**Доклад Рабочей группы по общим предписаниям,  
касающимся безопасности, о работе ее 104-й сессии  
(15–19 апреля 2013 года)**

**Добавление 1**

### Проект поправок к Правилам № 107 (пункт 6)

### Проект поправок серии 06 к Правилам № 107

**"Рис. 23 С  
Пример пиктограммы для зоны детских колясок-люлек  
и сидячих колясок**

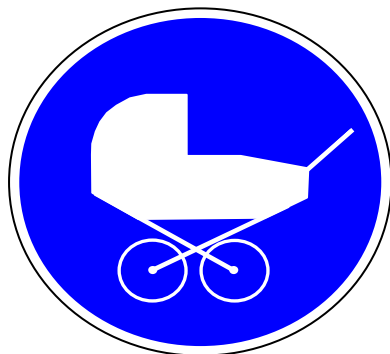
Включить новый рисунок 23 С со следующим текстом:

**Цвет: белый символ на синем фоне**

**Размер: диаметр не менее 130 мм**

**Ссылка на принципы разработки символов безопасности:  
ISO 3864-1: 2011".**

Образец А  
(см. пункт 4.4 настоящих Правил)

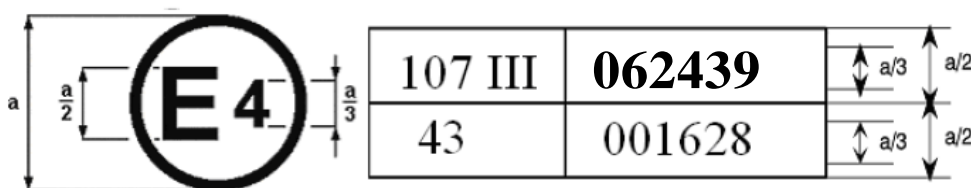
Приложение 2 изменить следующим образом:

Приведенный выше знак официального утверждения... под номером официального утверждения **062439**... с поправками серии **06**.
